## 改善箇所説明図

### 改善の内容

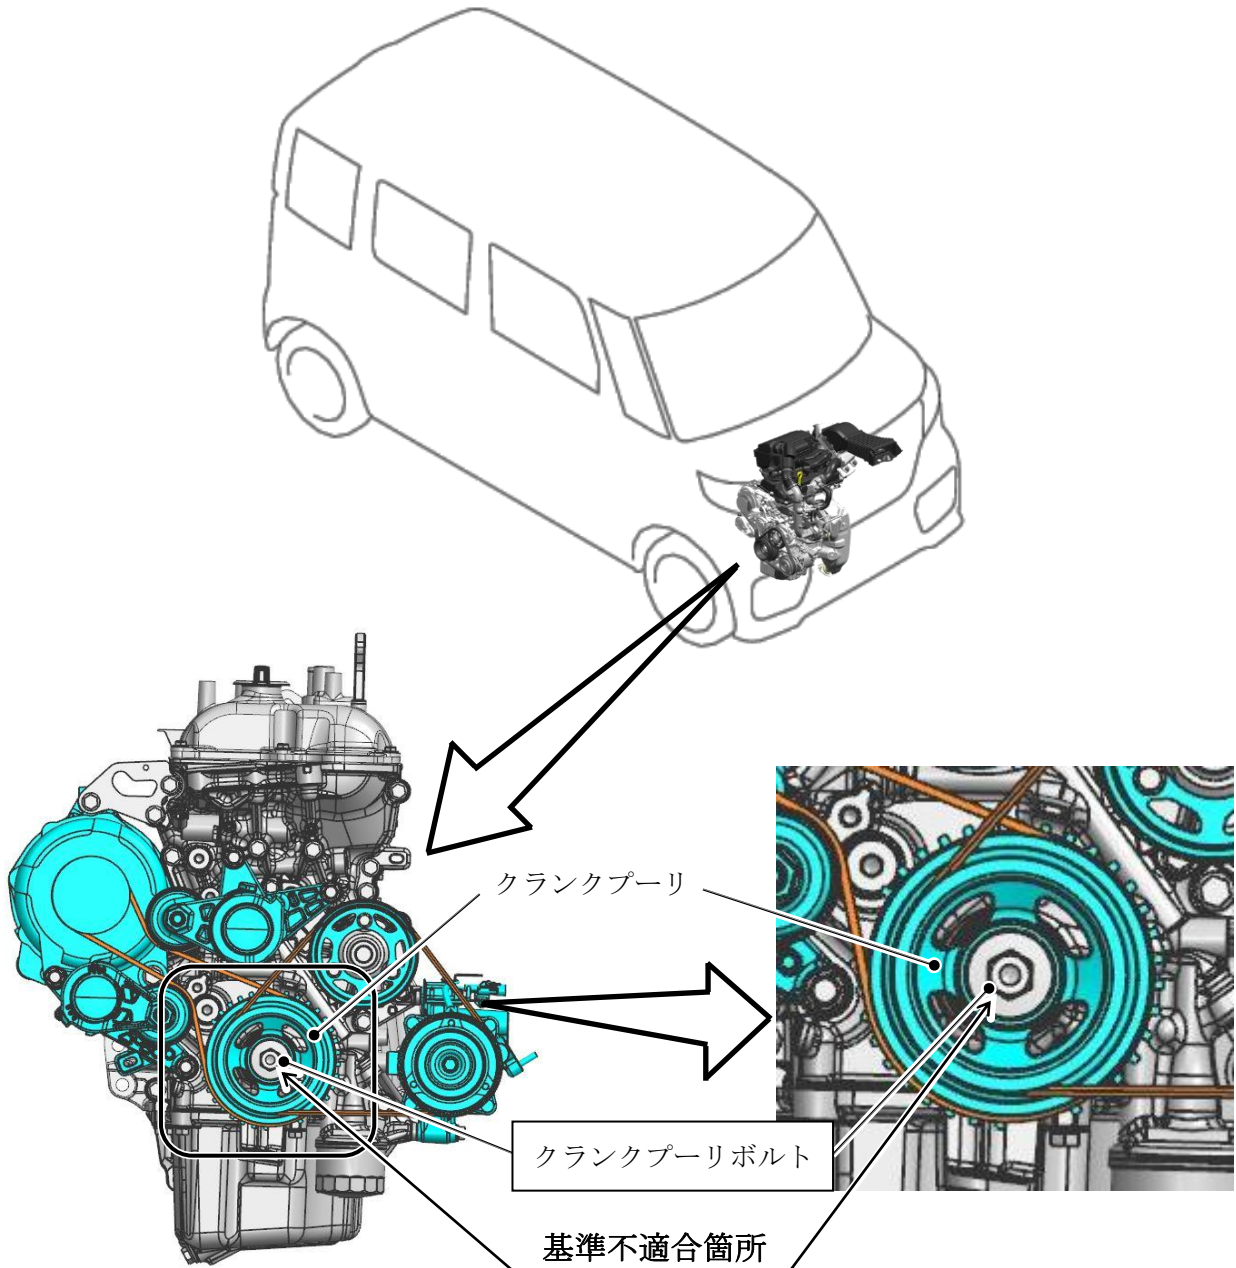
エンジンのクランクプーリボルトにおいて、ボルトの締付および強度設定が不適切なため、耐久性が不足しているものがある。そのため、当該ボルトが折損し、クランクシャフト位相角度を検出するプレートが取り付けいたクランクプーリにガタの発生またはクランクプーリがずれると、当該位相角度を正しく検出できず、適切なエンジン制御ができなくなり、エンストに至るおそれがある。

全車両、クランクプーリボルトを対策品に交換する。また、プーリ等に損傷がある場合には、損傷のある部品を新品に交換する。

注：  は交換する部品を示す。
